Beschlussorgan Technischer Ausschuss öffentlich Sitzung am 03.07.2023

BV 079/2023

Betreff: **Baugesuche
Errichtung eines Carports mit Photovoltaikanlage
Erbach, Ringingen, Blütenweg 2, Flst. 111/11
Befreiung vom Bebauungsplan**

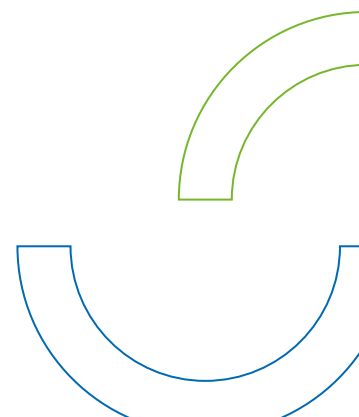
Der geplante Carport befindet sich außerhalb der festgesetzten Baugrenze (ohne Abstand) direkt am Blütenweg.

Die Verwaltung schlägt vor, die beantragte Befreiung ohne Abstand zum Blütenweg nicht zu erteilen. Sofern der Carport vom Blütenweg abgerückt wird, kann eine Befreiung in Aussicht gestellt werden.

Sofern der Carport vom Blütenweg abgerückt wird, kann eine Befreiung vom Bebauungsplan in Aussicht gestellt werden.
